Detaljplan för Sånnaböke 1:171 m.fl.  
i Älmhults tätort och kommun

SAMRÅDSREDOGÖRELSE

Bild 6

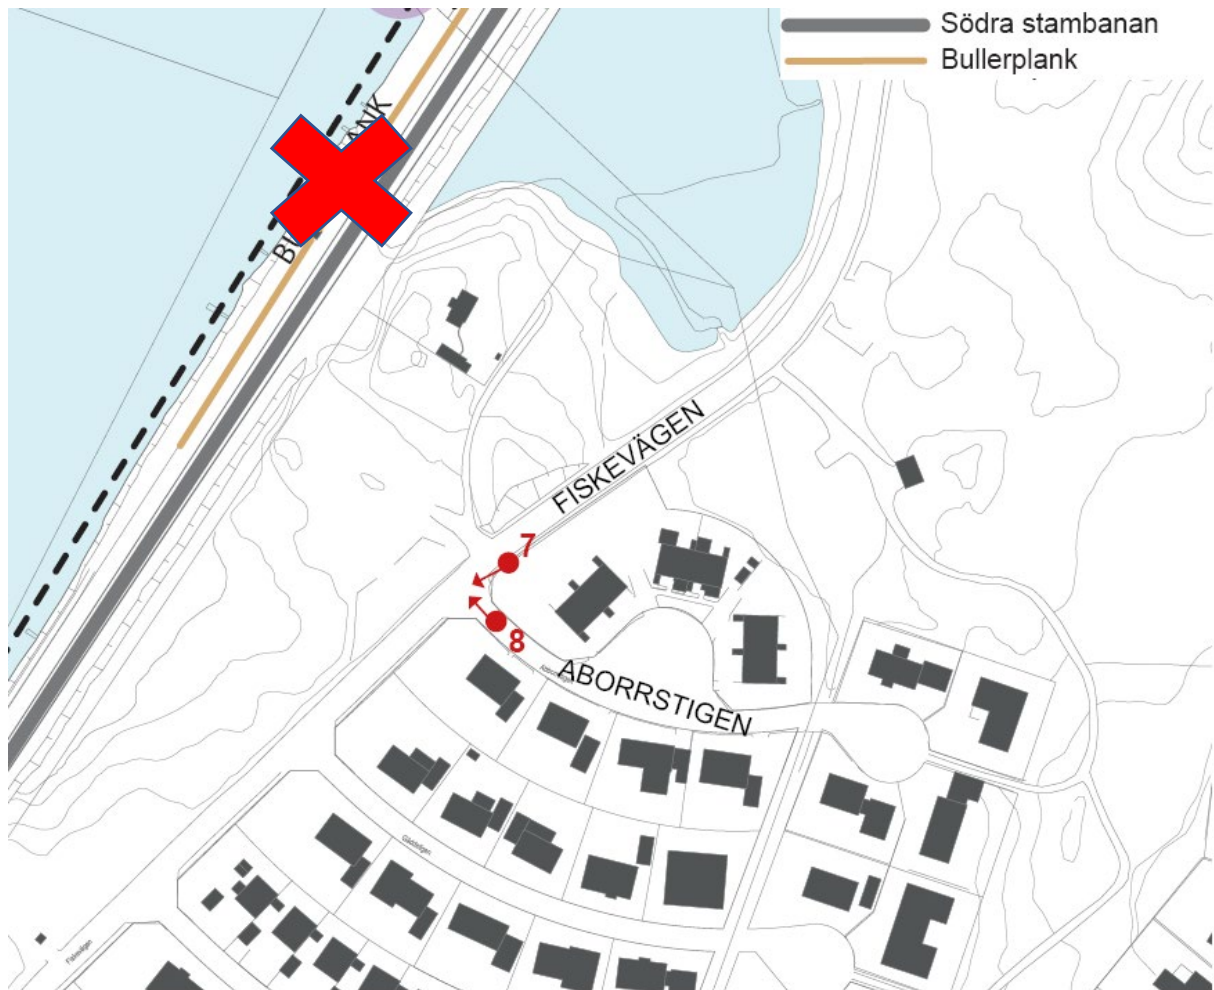
Foton från Östra sidan av järnvägen mot detaljplaneområdet, tagna 2022-09-30.  
Orienteringskarta från samrådshandlingarna, röd numrering där varje nummer motsvarar ett foto (efterföljer kartan). Bullerplanket i söder har tagits bort efter samrådet.
